## Rapport de contrôle d'installations électriques à basse et à très basse tension

RÉF. 72/2025/112619/01:1

DATE DU CONTRÔLE 30/07/2025 (9:20 - 10:00) AGENT VISITEUR Benoît Carlier  
ADRESSE DU CONTRÔLE Rue de la Cité 91B/12 (étage +1) - 4683 Oupeye TYPE DE CONTRÔLE Visite de contrôle (6.5)

Schéma(s) unifilaire(s) de l'installation

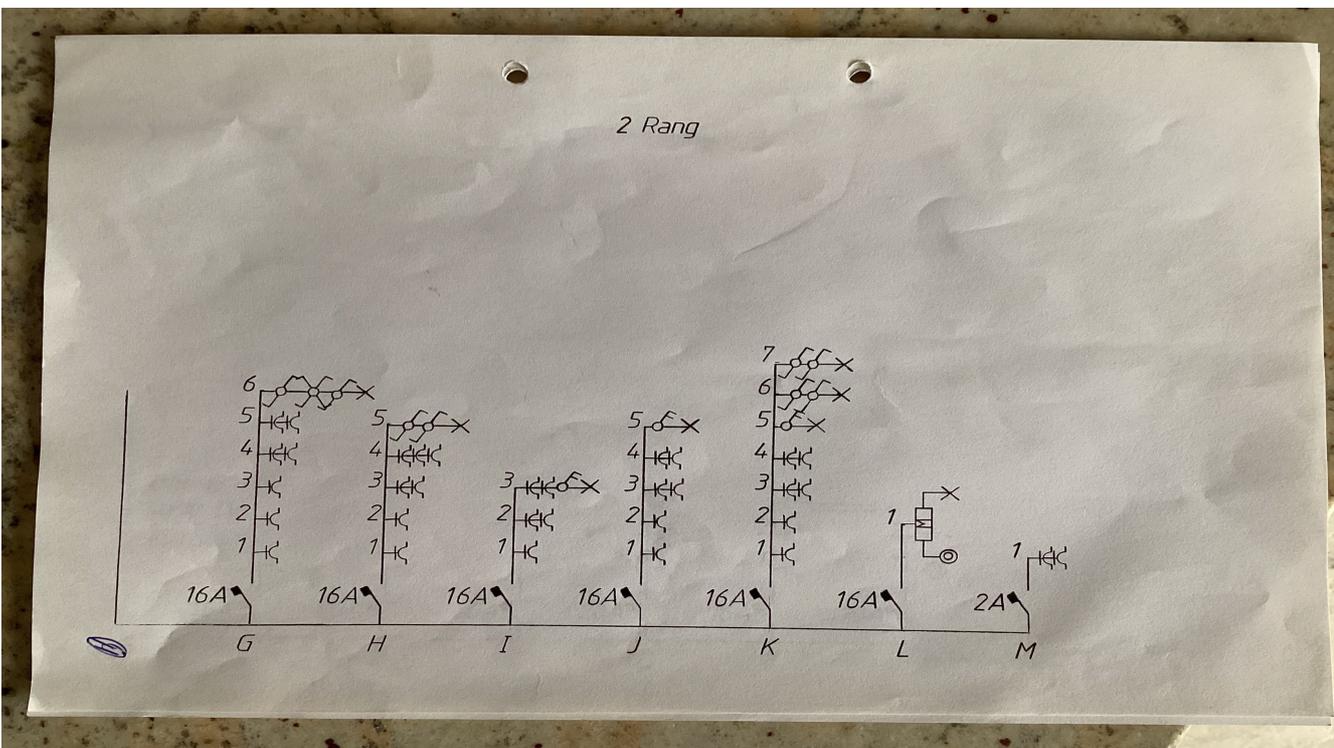
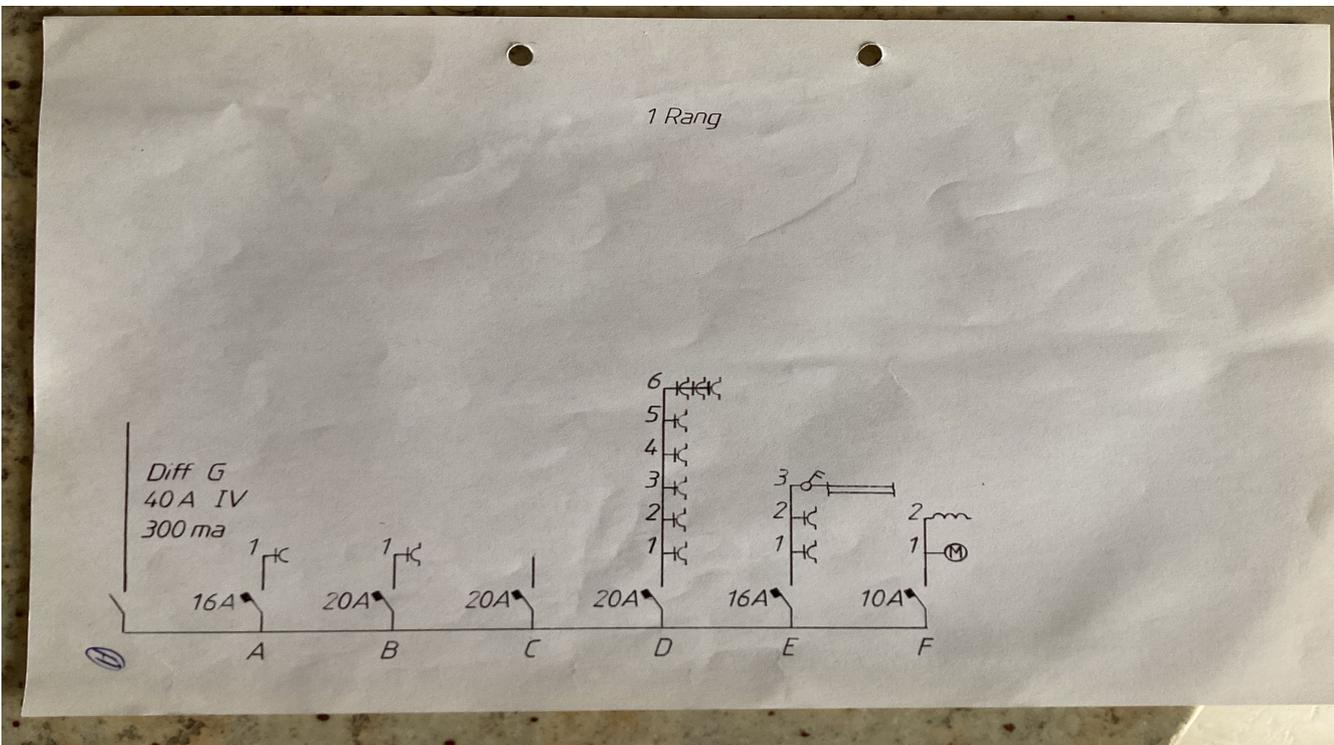
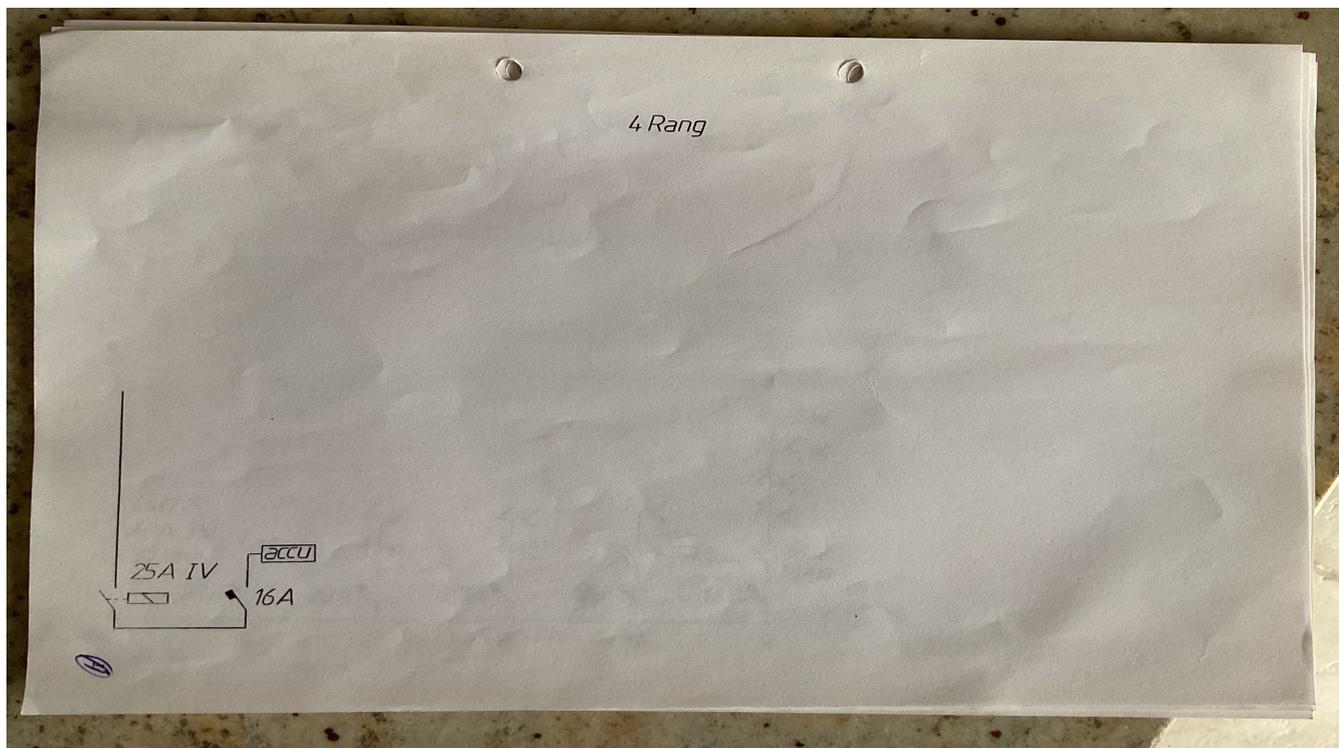
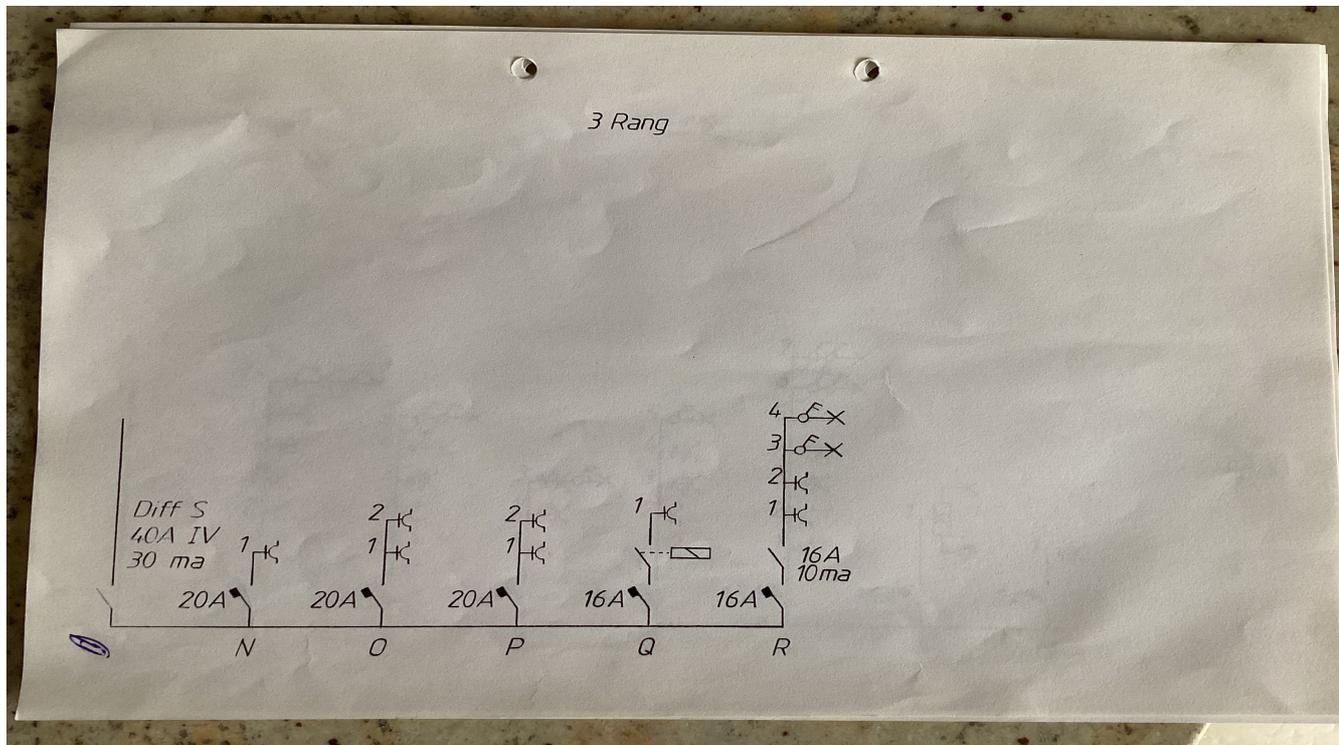
- Les schémas unifilaires et plans de position ne sont pas conformes. - 3.1.2.;6.4.6.;6.5.7.;9.1.2.
- Des conducteurs du type VOB ne sont pas placés sous conduit et/ou comme il se doit. - 5.2.9.

- Les schémas unifilaires et plans de position ne correspondent pas à la réalité. - 3.1.2.;6.4.6.;6.5.7.;9.1.2.
- La continuité du PE vers les contacts de terre des socles de prise et/ou vers des appareils de classe 1 à poste fixe et/ou des liaisons équipotentielles (principales, supplémentaires) n'est pas réalisée. - 6.4.6.4.;6.5.7.2.

- N'est pas renseigné sur les schémas unifilaires et plans de position l'adresse de l'installation, les coordonnées du responsable des travaux et du propriétaire. Ces derniers devront signer et dater ces schémas. - 3.1.2.;6.4.6.;6.5.7.;9.1.2.

- Nous ne pouvons pas exclure qu'au dépôt des schémas il puisse y avoir d'autres infractions.
- Les schémas unifilaires et plans de position doivent renseigner l'adresse de l'installation, les coordonnées du responsable des travaux et du propriétaire. Ces derniers devront signer et dater ces schémas.
- Les plans et schémas seront à adapter en fonction des travaux de mise en conformité qui seront réalisés.
- Il faut prévoir les accessoires de scellée du dispositif différentiel de tête.
